# **Ortsgemeinde Bischheim**

## **Bebauungsplan „Solarpark Bischheim“**

**§ 3 Abs. 1 BauGB und § 4 Abs. 1 BauGB**

**Stand: 08.07.2024**

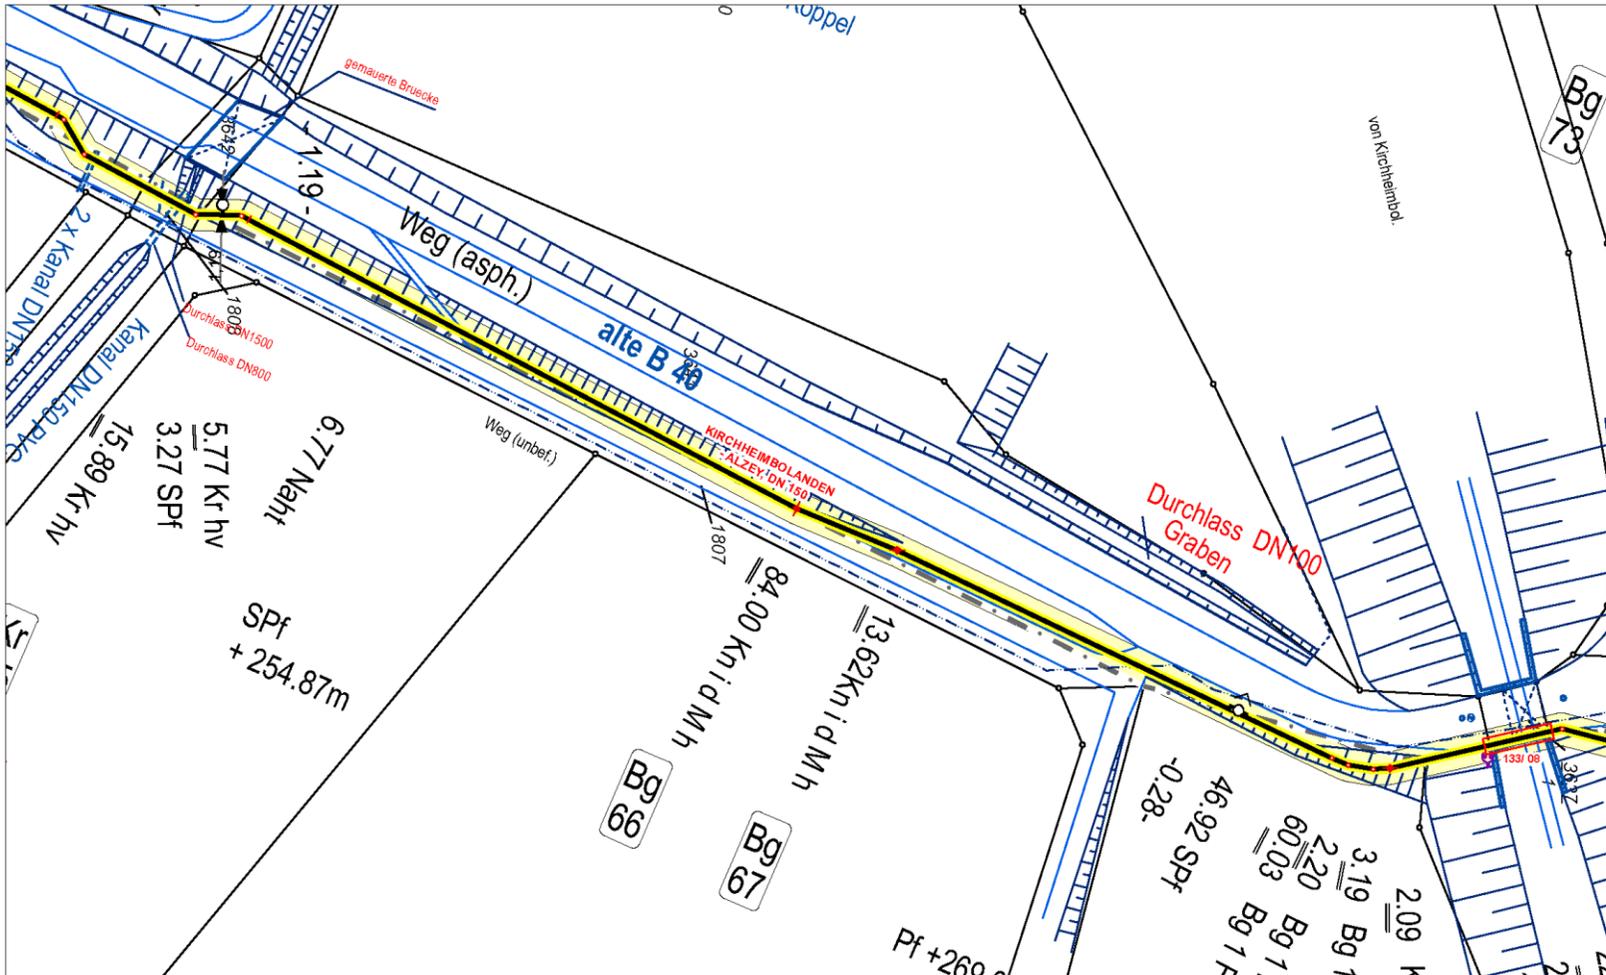
Besonders zu beachten ist, dass zur Sicherheit der Gasversorgung und um eine Gefährdung auf der Baustelle auszuschließen, im Schutzstreifenbereich der Gashochdruckleitungen **Arbeiten nur nach vorheriger Einweisung durch einen Beauftragten der Creos Deutschland GmbH** ausgeführt werden dürfen.

Innerhalb des Schutzstreifens der Gashochdruckleitung sind kreuzende Kabel und Telekommunikationsleitungen grundsätzlich in Kabelschutzrohren zu verlegen. Der lichte Abstand zur Gashochdruckleitung darf dabei **0,4 m** nicht unterschreiten.

In Abhängigkeit der Spannungsebene ist gemäß **DVGW GW 22** eine Vergrößerung der Mindestabstände erforderlich.

Bei der Verlegung von Hochspannungskabeln ist die Gashochdruckleitung im Kreuzungsbereich zu schützen. Dies erfolgt z.B. durch das Einbringen von Betonplatten zwischen Kabel und Leitung oder vergleichbaren Maßnahmen.

Parallelführungen müssen grundsätzlich außerhalb des Schutzstreifens verlegt werden. Die Inanspruchnahme unseres Schutzstreifens kann nur in Ausnahmefällen nach vorheriger technischer Abstimmung gestattet werden. Bei mehr als 100 m Parallelverlauf ist zusätzlich der Abschluss eines Interessenabgrenzungsvertrages erforderlich.

Werden **Kabelpflüge, Grabenfräsen, Horizontalbohrungen** oder Verfahren mit ähnlichem Gefahrenpotenzial eingesetzt, so ist eine Parallelverlegung ausschließlich außerhalb des Schutzstreifens der Gashochdruckleitung vorzunehmen. Eine Kreuzung der Gashochdruckleitung unter Verwendung der genannten Verfahren ist grundsätzlich nicht gestattet.

<p>Die tatsächliche Lage und Tiefe der Gashochdruckleitung ist vor Baubeginn durch Suchschlitze festzustellen.</p> <p>Bei Näherung in horizontalem oder vertikalem Abstand unter <b>0,5 m</b> zu unseren Gashochdruckleitungen dürfen Erdarbeiten nur von Hand ausgeführt werden.</p> <p>Freigelegte Gashochdruckleitungen nebst zugehörigen Anlagen sind vor jeglicher Beschädigung (auch Einfrieren) zu schützen und gegen Lageveränderungen fachgerecht zu sichern. Ohne Aufhängung oder Unterstützung dürfen sie grundsätzlich nicht weiter als <b>3 m</b> freigelegt werden.</p> <p>Die Lagerung von Material und Aushub innerhalb des Schutzstreifens bedarf der vorherigen Zustimmung. Das Befahren bzw. Überqueren des Schutzstreifens mit schweren Fahrzeugen ist im Vorfeld mit dem Beauftragten der Creos Deutschland GmbH abzustimmen. Gegebenenfalls sind zusätzliche Sicherheitsvorkehrungen zu treffen. Die Aufstellung von Krananlagen und anderen schweren Geräten muss grundsätzlich außerhalb des Schutzstreifens erfolgen.</p>

**Redaktionelle Änderung. Kein Beschluss erforderlich.**

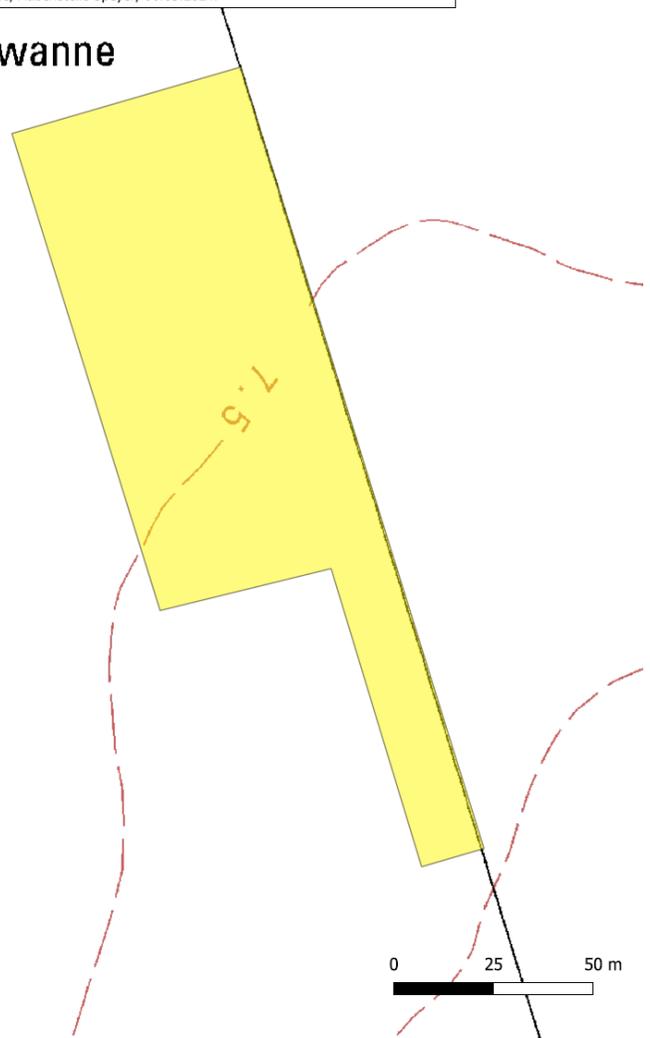
<p>Gegen o.g. Planung wurde mit Stellungnahme vom 12.10.2023 (Az E2023/1217 hm) Einspruch eingelegt, der mit dem Schreiben vom 16.10.2023 (Az E2023/1217 hm) vorbehaltlich der Durchführung einer geomagnetischen Untersuchung und Sondage zurückgezogen wurde.</p> <p>Die Sondage wurde im Zeitraum vom 19.02.2024 bis zum 24.03.2024 durchgeführt. Dabei wurde der Befund in den Flächen Ost und West mit unterschiedlicher Überdeckung bestätigt. Neben einer frühneolithischen Siedlung wurde auch ein römischer Siedlungsniederschlag festgestellt. Durch das Sondageergebnis werden die Bereiche abgegrenzt, in denen Auflagen hinsichtlich der zulässigen Eingriffstiefe und Eingriffsart festgelegt werden (s. Anlagen 1 und 2, gelb und rot). Hierbei werden die Bereiche festgelegt, in denen (1) ein Bodeneingriff (ausgenommen Pfähle des Zaunes) aufgrund der Befundkategorie und der geringen Überdeckung max. 0,2 m unter GOK zulässig ist (s. Anlage 1, rot), in denen (2) eine archäologische Baubegleitung bei Ausbau der Verkehrsfläche notwendig ist (s. Anlage 1, gelb) und (3) die ursprünglich geplante Verankerung mittels gerammten Stahlprofilen trotz des Befundes möglich ist, weitere Bodeneingriffe jedoch nur in Mindertiefe bis zu 0,4 m zulässig sind (s. Anlage 2, gelb).</p>

<p>II.</p>	<p>Wir weisen darauf hin, dass unsere Zustimmung vorbehaltlich der Durchführung der unter den Punkten 1 und 2 festgesetzten Bedingungen und Auflagen (oberflächennahe Verankerung in festgelegten Teilbereichen, Reduzierung der Eingriffstiefe) erfolgt:</p> <p>1.1 Die Zustimmung der Direktion Landesarchäologie Speyer erfolgt unter dem bedingenden Vorbehalt der oberflächennahen Gründung der Modultische in den in Anlage 1 rot markierten Bereichen. Das Eingreifen in den Boden ist dabei bis zu 0,2 m unter GOK zulässig. Das unterirdische Verlegen von Kabeln sowie die Errichtung weite-</p>	<p>Der Bebauungsplan wird entsprechend angepasst. Hinweise für die Bauausführung werden dem Bebauungsplan beigelegt.</p>

**Der Abwägungsempfehlung wird zugestimmt. Die Planung wird entsprechend angepasst.**
